Proyecto: LM-PI-AT-095-11

EVALUACIÓN DEL MANEJO TEMPORAL DEL TRÁNSITO DURANTE LA ETAPA DE CONSTRUCCIÓN.

PROYECTO: Mejoramiento de la Ruta Nacional Nº 3. Sección: San Francisco de Heredia- San Joaquín de Flores-Río Segundo de Alajuela. Licitación Pública No. 2008LN-000017-ODI00.

INFORME FINAL

Figura 2. Extracto de tipo de desvío 2
Fuente: Plan de Manejo del Tránsito

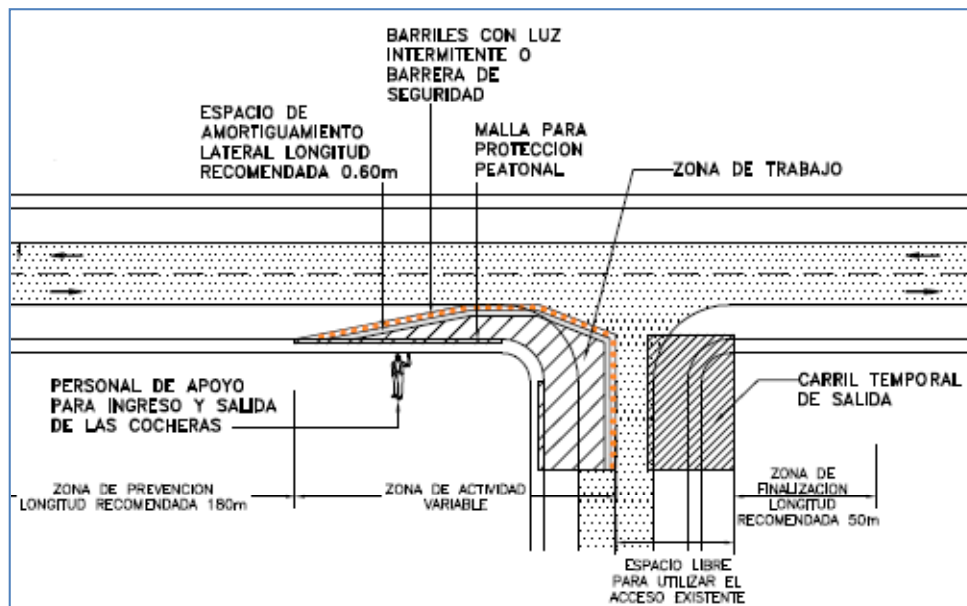
En las fotografías 7 y 8 anteriores se está colocando la carpeta asfáltica, y por las condiciones en las que se está desarrollando los trabajos, estos frentes de trabajo clasificarían según el PMT como desvíos tipo 1 y 2 respectivamente. Para este tipo de desvíos en el PMT se indica que debe existir una zona de transición recomendada de 30m, un espacio de amortiguamiento longitudinal de 50m y una zona de finalización recomendada de 50m, aparte de un espacio de amortiguamiento lateral de 1,50m con la señalización establecida según el manual de Dispositivos de Seguridad y Control Temporal de Tránsito para la Ejecución de Trabajos en las Vías” del SIECA (Ver Figura 1 del Anexo 1). Tal como se observa a continuación en la Figura 2, extracto del Anexo 1.

Figura 3. Extracto de tipo de desvío 7
Fuente: Plan de Manejo del Tránsito

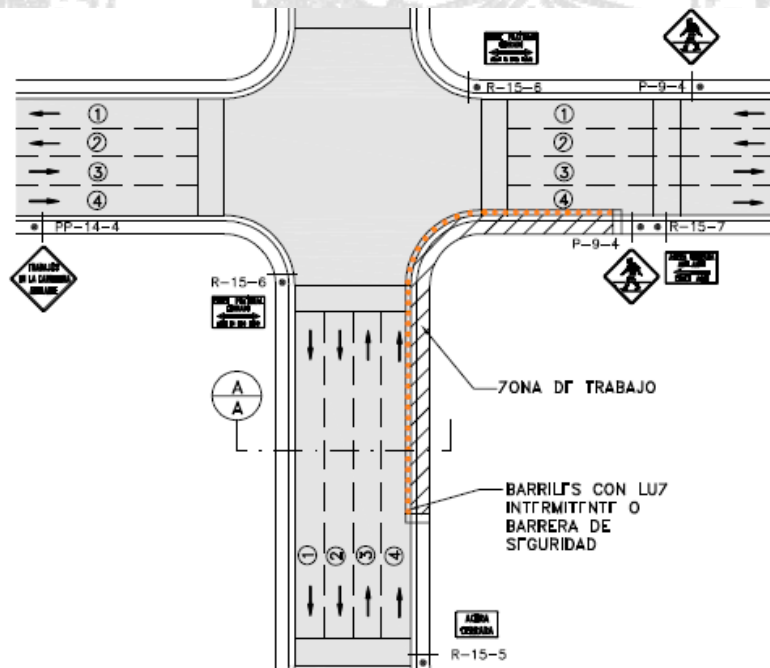
En el caso de trabajos en las zonas de aceras el PMT recomienda el desvío tipo 7, “... El desvío tipo 7 es de aplicación exclusiva en las zonas en donde se intervienen o se reconstruyen las aceras. Se recomienda especialmente la aplicación del desvío tipo 7 en los centros de población como lo son San Francisco de Heredia, San Joaquín de Flores y Río Segundo de Alajuela...”

Según se observa en la FiguraA1 en el Anexo 1 a este informe de auditoría técnica, y tal como se menciona en el Plan de Manejo de Tránsito (PMT) presentado por el contratista, el desvío de tránsito tipo 7, se utiliza para realizar trabajos en aceras, por lo que es necesario colocar una serie de señales verticales para definir el área de prevención para todos los usuarios de la vía, tanto peatones (Acera Cerrada), como para los conductores (Trabajos en la Carretera Adelante), entre otras. Para definir el área de trabajo, el PMT indica que se deben colocar barriles con luz intermitente o barreras de seguridad.

En las fotografías 9 y 10 se puede observar dos frentes de trabajo distintos en zonas de aceras, en donde en ninguno de los dos se está cumpliendo con lo requerido en el PMT, ya que no se cuenta, en ninguno de ellos, con barreras de seguridad o barriles con luz intermitente, ni se colocaron las señales verticales de prevención necesarias para alertar a los usuarios de los trabajos en la vía. (Ver Figura 2 del Anexo 1)

Figura 4. Componentes de una Zona de Control Temporal de Tránsito.
(Manual del SIECA, 2000)

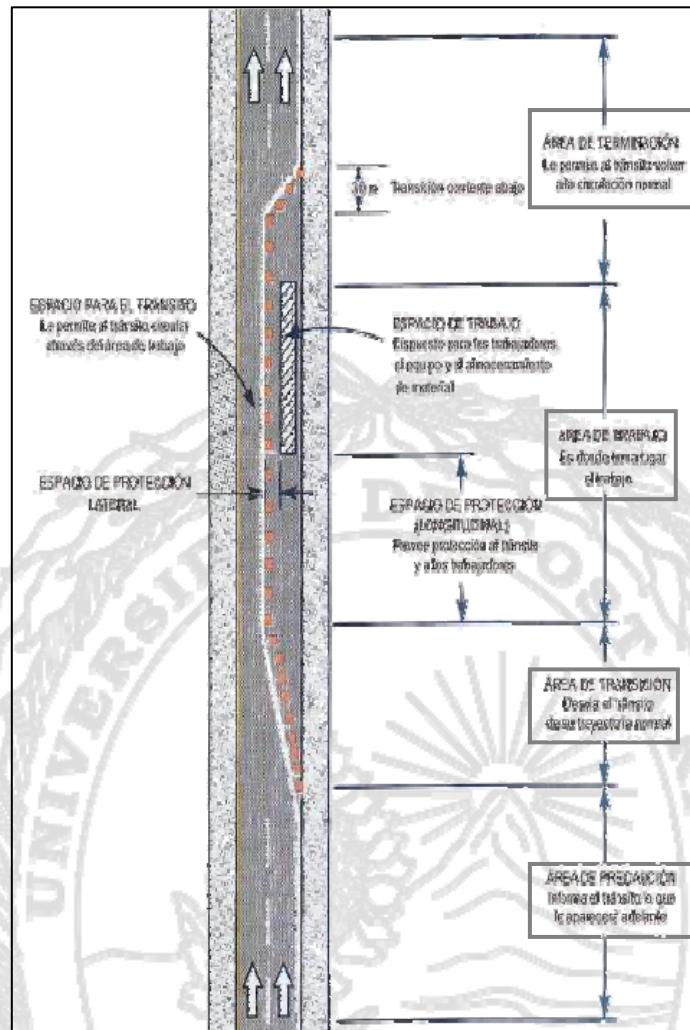
Tal como se indica en la documentación de referencia y se muestra en la Figura 3, las zonas de control temporal de tránsito deben contar con cuatro áreas bien definidas: área de precaución o prevención, área de transición, área de trabajo y área de terminación o finalización.

Un aspecto muy importante de una zona de control temporal de tránsito es el espacio de amortiguamiento (o de protección) que se recomienda en el área de trabajo, tanto lateral como longitudinal². En estos espacios, que se muestran en la Figura 4, el amortiguamiento lateral es de especial importancia para los trabajadores de la obra, ya que con ello se guarda una distancia de seguridad mínima con respecto al flujo vehicular y el amortiguamiento longitudinal separa los flujos de tránsito en contrasentido.

Figura 5. Esquema de colocación de conos en una zona de trabajo (Manual SIECA, 2000)

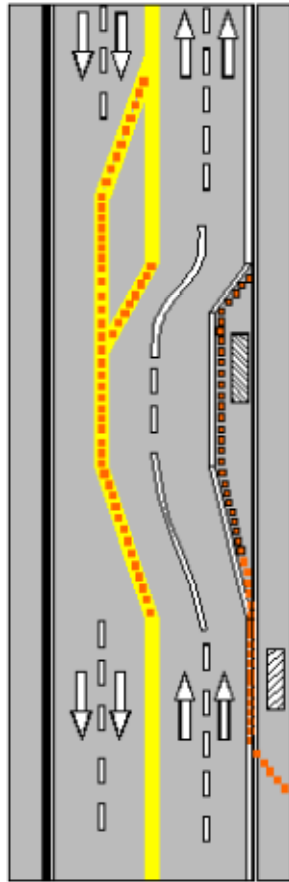
El Manual Centroamericano de Dispositivos Uniformes para el Control del Tránsito indica que *“... la función de los dispositivos de canalización es prevenir y alertar a los conductores de las condiciones creadas por el área de trabajo provisional; proteger a los trabajadores dentro del área de control temporal de tránsito; y guiar a los conductores y peatones con seguridad...”* Un ejemplo del uso de estos dispositivos se muestra en la Figura 5, donde se observa la canalización con conos entre los sentidos de circulación, y se ilustra en la Fotografía 13.
